BRUXELLES. Rue de l'Abdication, 4 (arch. Gustave Strauven - 1902)

AVIS PRÉALABLE : restauration complète d'une maison unifamiliale

Avis de principe de la CRMS

Localisation © Brugis, élévation du permis de bâtir en 1902 (AVB/TP6386), vue actuelle et projet (extraits du dossier)

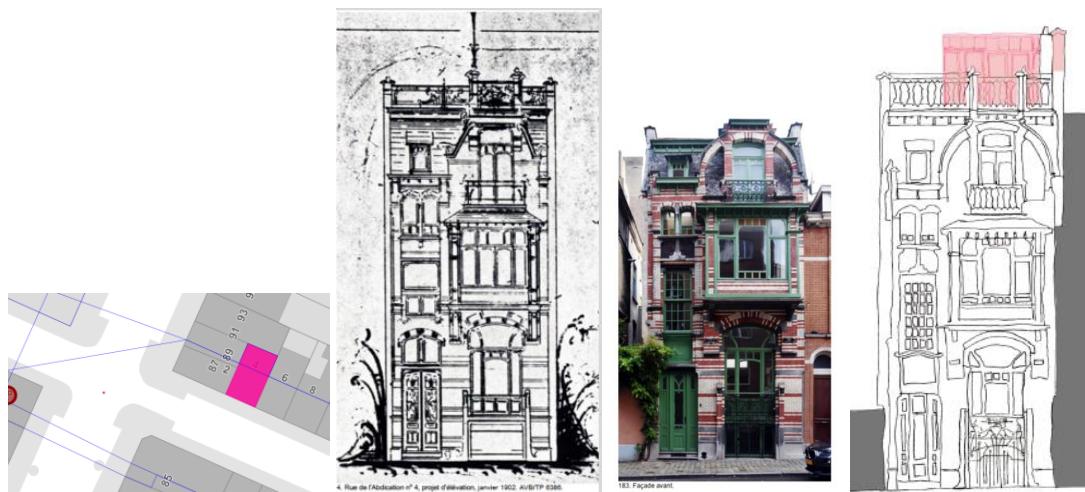
La demande concerne un bien classé en totalité comme monument, sis rue de l'Abdication 5 à Bruxelles, conçu en 1902 par l'architecte Gustave Strauven pour les frères Georges et Louis Vanden Heede (AG 30/03/2006)¹. Il s'agit d'une maison unifamiliale de style Art nouveau où Strauven déploie un riche décor de briques, de pierres et de ferronneries, tout en tirant parti des contraintes de la parcelle étroite.

Vue de la façade arrière en 2002 et après les travaux de 2006-2007, élévation existante et projetée (extraits du dossier)

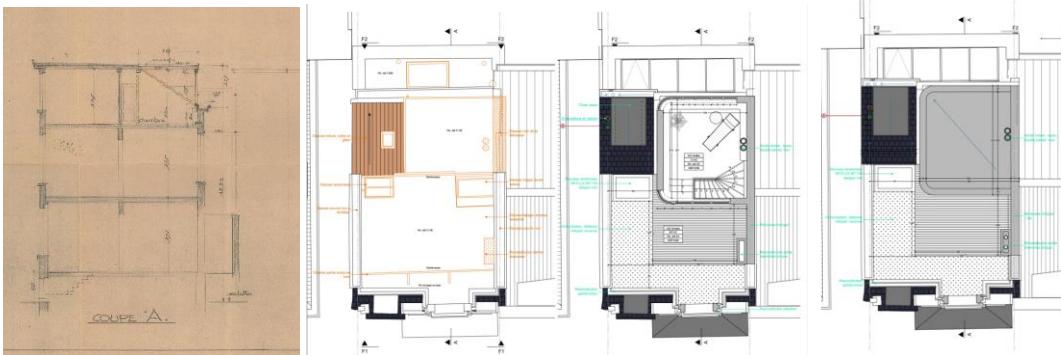
Le projet prévoit de conserver l'isolation existante avec des réparations ponctuelles et d'aligner le mur des combles sur la façade principale (rehausse de la façade sur la partie gauche). Une lucarne en chien-assis contemporaine est proposée sur la travée droite.

La CRMS souscrit au principe de la rehausse de la façade sur la partie gauche, mais n'est pas favorable à la création d'une lucarne à droite telle que proposée. Elle recommande d'éviter un effet de 'double rehausse' et d'opter pour une lecture claire et homogène à la foi de la façade arrière et du nouveau volume en toiture en intégrant par exemple le châssis dans le plan de la façade, qui se prolongera jusqu'au niveau de la terrasse. La pertinence de la reconstruction d'un garde-corps à caractère historisant devra être réévaluée en fonction du projet adapté.

Photo CRMS (octobre 2025), coupe AA existante et projetée (extraits du dossier)

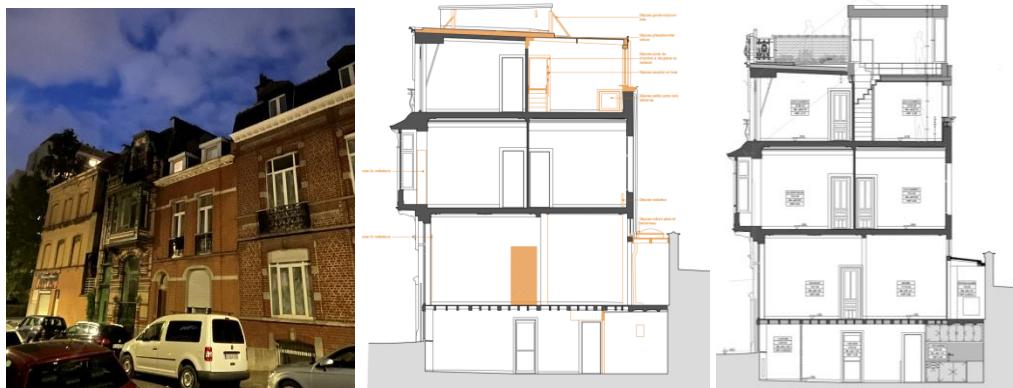
Le projet prévoit en outre la création d'un pavillon en structure bois donnant accès à une nouvelle terrasse, elle-même entourée d'une toiture verte.

La CRMS souscrit au principe de créer un pavillon en toiture. Outre le fait que la maison a déjà subi des transformations et que le pavillon serait implanté fortement en recul par rapport à la rue, cette intervention s'inscrirait dans la logique d'autres réalisations de Strauven qui prévoyait souvent des terrasses en couronnement de ses édifices. *Elle demande toutefois qu'une visualisation 3D soit réalisée afin d'évaluer plus finement l'impact visuel de cette intervention sur le bien concerné et sur le paysage urbain (volumétrie, matérialité, chromatisme, etc.), compte tenu de la visibilité de la toiture depuis l'espace public. Indépendamment des conclusions de cette analyse, l'architecture de ce volume pourra être de facture contemporaine mais traitée de manière sobre et qualitative, comme l'ensemble de la toiture (voir à ce sujet l'axe 2 du Memorandum 2024-2029 de la CRMS²).*
